発監第31号

#### 隨時監査の結果について（報告）

# 隨時監査結果報告書

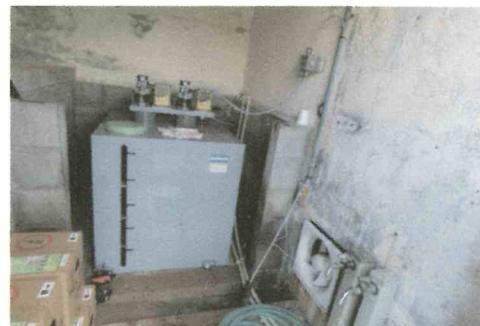
上水道の確保は町民が生活するうえで重要なインフラであり、施設管理は重要な業務となる。特に侵入者等が無いよう警備等安全対策を図られたい。
